Anfrage gemäß § 10 GO

NEUFASSUNG – ersetzt vollständig die Anfrage gemäß § 10 GO vom 07.09.2026

**U2-Verlängerung – Brandschutz und Rettungswegbreite im eingleisigen Tunnelabschnitt /
BW 37**

Aktueller Querschnitt-Plan BW für Bau-km 0+535

Ausschnitt A6_Blatt16_Querschnitt_0_535 vom 27.05.2026

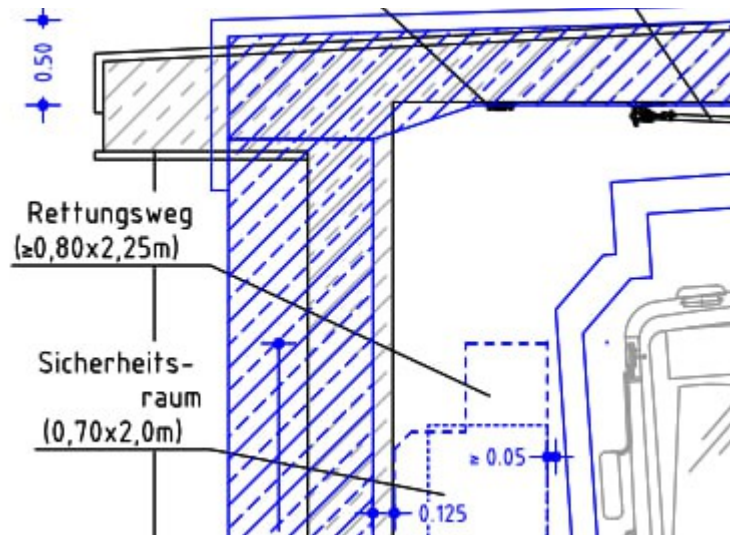
Im aktuellen Querschnitt der 4. Planänderung im Bereich des BW 37 wird demgegenüber ein

- **Sicherheitsraum von 0,70 × 2,00 m**
und davon getrennt ein
- **Rettungsweg von $\geq 0,80 \times 2,25$ m**

- mindestens **0,85 m Fluchtwegbreite** zwischen stehendem Fahrzeug und Tunnelwand gemäß Brandschutzkonzept 2025,
- mindestens **1,00 m geplante Rettungswegbreite** für den beschriebenen eingleisigen Abschnitt gemäß Brandschutzkonzept 2025,
- **≥ 0,80 m Rettungsweg** im aktuellen Querschnitt der 4. Planänderung.

Die Frage, ob dabei mindestens >0,80 m, **mindestens 0,85 m oder mindestens 1,00 m** zur Verfügung stehen und welches Maß der aktuellen brandschutztechnischen Beurteilung tatsächlich zugrunde liegt, ist deshalb keine bloße planerische Detailfrage. **Sie betrifft unmittelbar die Funktionsfähigkeit des Rettungsweges und damit die Sicherheit der Fahrgäste.**

5. Rettungsweg $\geq 0,80$ m im aktuellen Plan

Wie ist die im aktuellen Querschnitt der 4. Planänderung ausgewiesene Rettungswegbreite von $\geq 0,80$ m mit den vorgenannten Festlegungen des Brandschutzkonzeptes vom 23.04.2025 vereinbar?

- die aktuelle Ausführung des BW 37 mit dem im Querschnitt ausgewiesenen Rettungsweg von $\geq 0,80$ m
- mit dem Brandschutzkonzept vom 23.04.2025 und den maßgebenden brandschutztechnischen Anforderungen übereinstimmt?
